改善箇所説明図

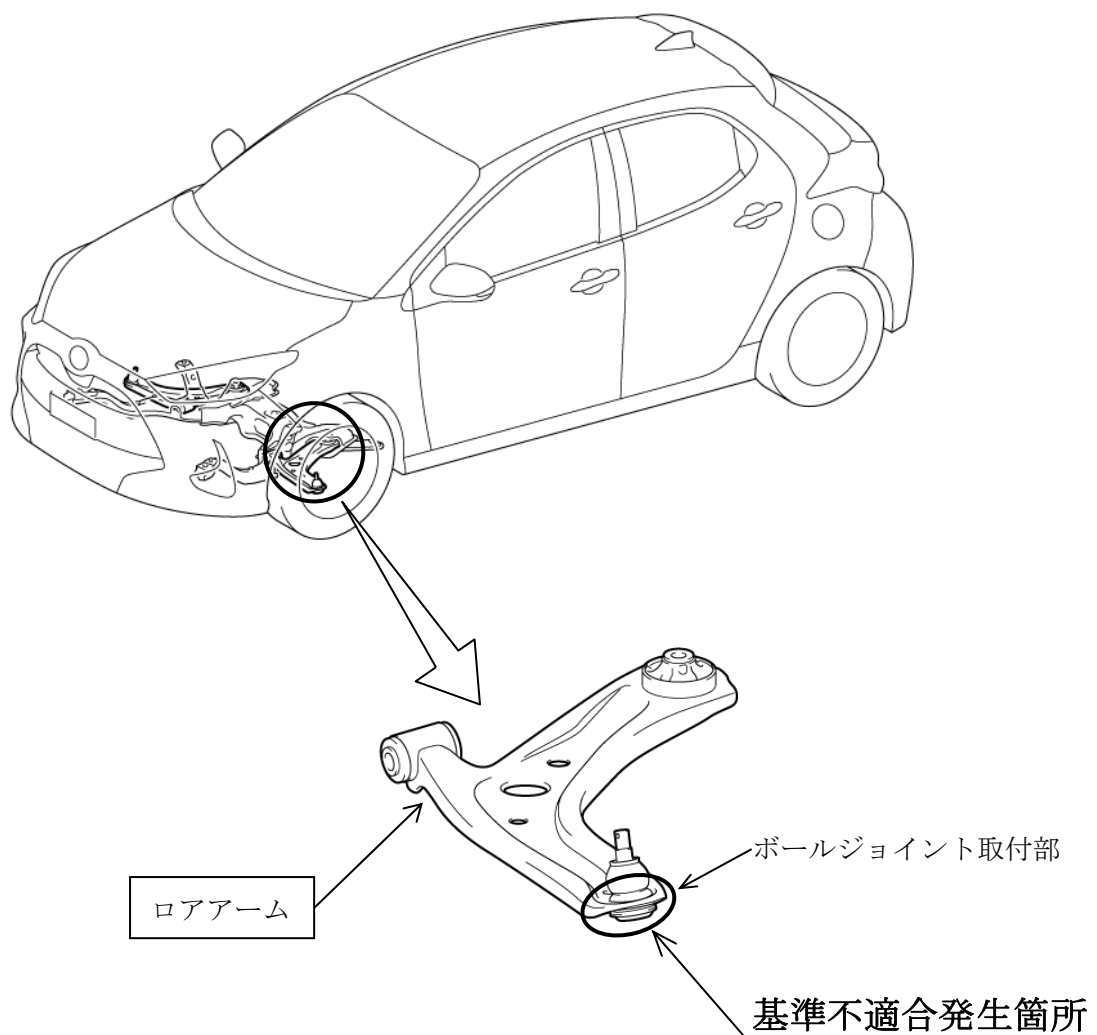
前輪ロアアームのボールジョイント取付部において、使用環境に対する耐久性の検討が不十分なため、降雪地域で融雪剤が頻繁にかかると、腐食して亀裂が生じることがある。そのため、そのまま走行を続けると亀裂が進展し、最悪の場合、ロアアームが破断し、ボールジョイントが脱落して走行不能となるおそれがある。

全車両、左右ロアアームを対策品に交換する。なお、交換用部品の準備に時間を要することから、部品の準備ができ次第、使用者に改めて案内し対策品に交換する。

識別：改善済車両には車台番号打刻位置のハイフン後2桁目の下に黄色ペイントを塗布する。
